## 改善箇所説明図

### 基準不適合発生箇所

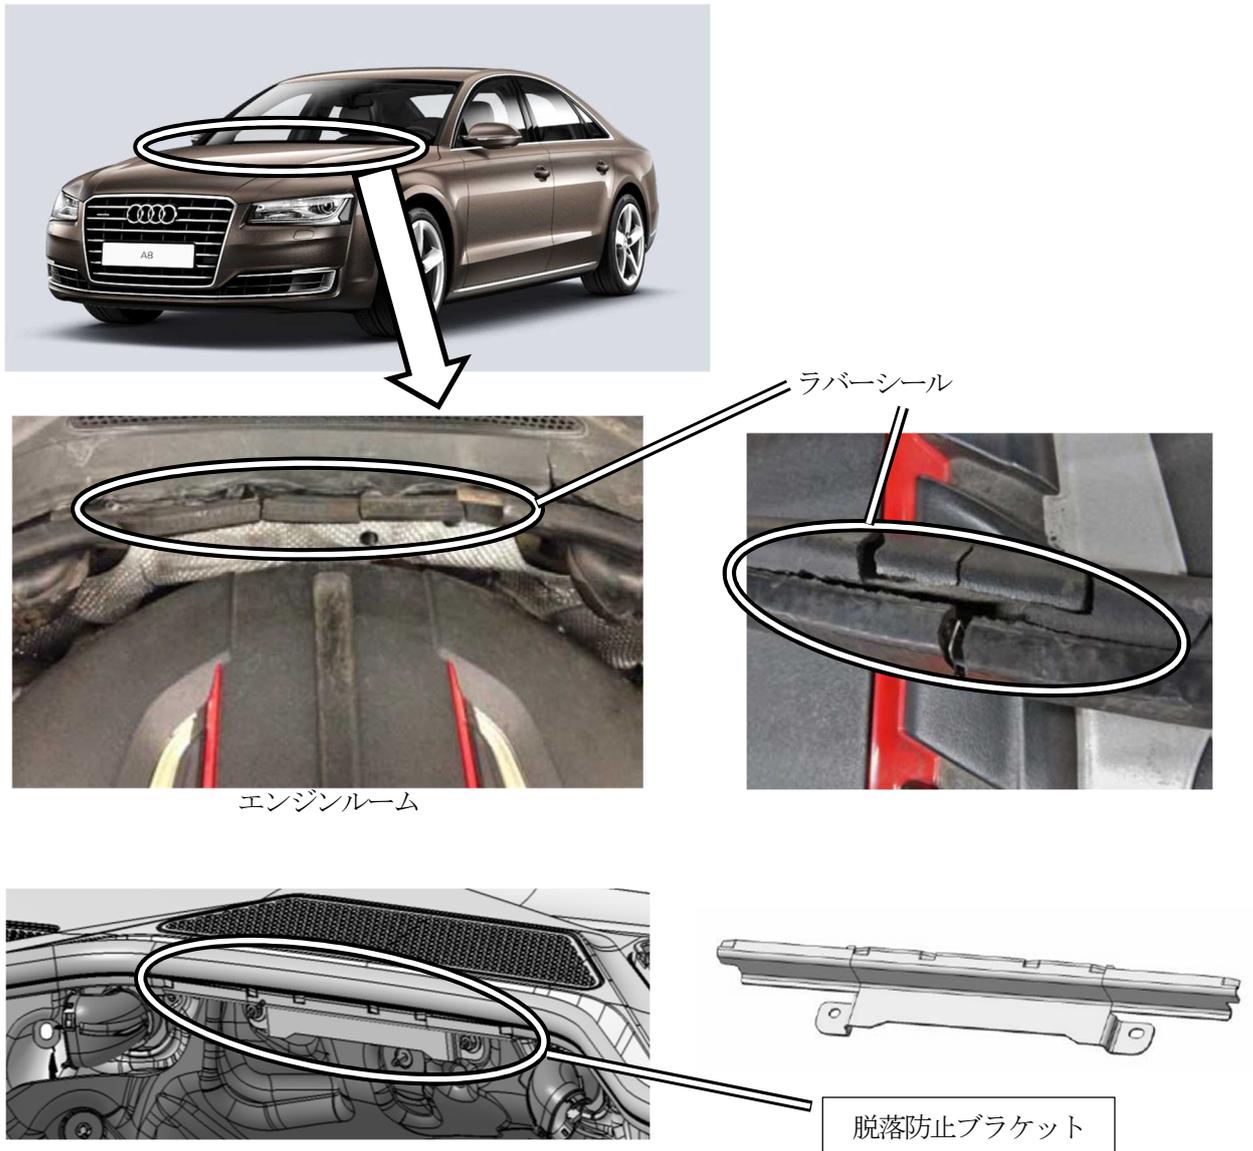
エンジンルームのラバーシールにおいて、耐熱性が不足しているため、ターボチャージャーが繰り返し高温になると、ラバーシールが熱により硬化することがある。そのため、ラバーシールが割れ、破片が脱落し、エンジンの高温部位に接触して、最悪の場合、火災に至るおそれがある。

全車両、ラバーシール下部に脱落防止ブラケットを取り付ける。なお、熱による影響でラバーシールが損傷している場合は、当該ラバーシールを新品に交換する。
